E-sirkulære 2013-03

Elektrifisering av spor 28 på Alnabru

Doculivenummer: 201101220

Dato: 15.02.2013

FOM 24.02.13

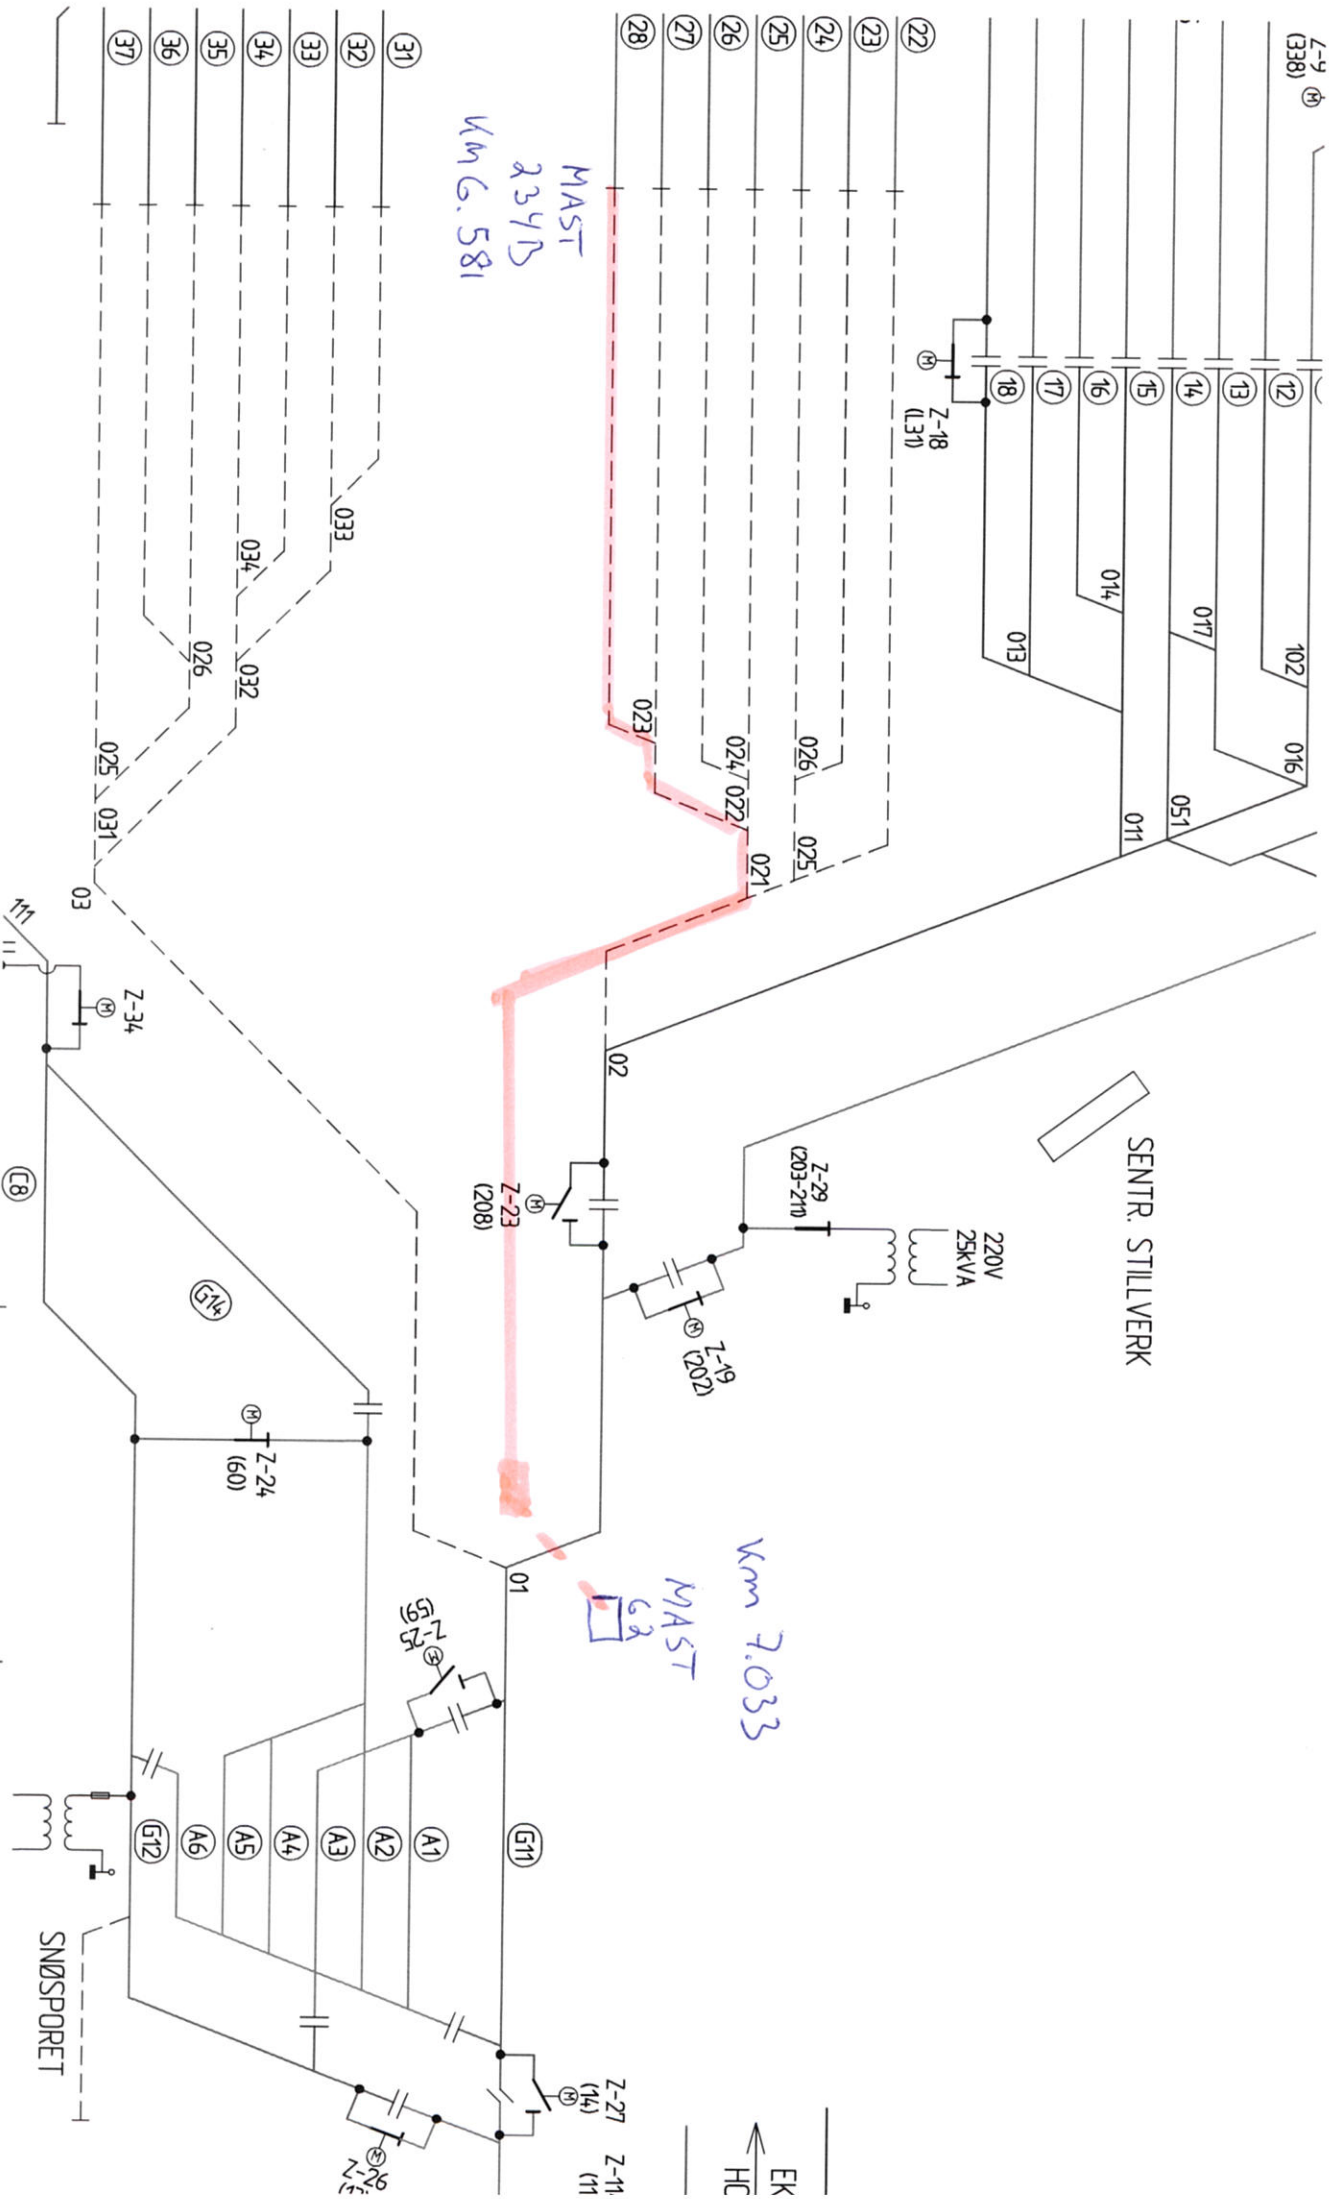
Kontaktledningen forlenges fra mast 234B (km. 6,581) avspennes i mast 62 (km. 7,033), rett før "tilleggs brems" på "kulen" ved veksel 01.

Den nye kontaktledningen vil ikke være kjørbar for elektrisk materiell. Endringen vil være gjeldene fra søndag 24.02.13 kl. 07:00.

Endringen er tegnet inn i vedlegget.
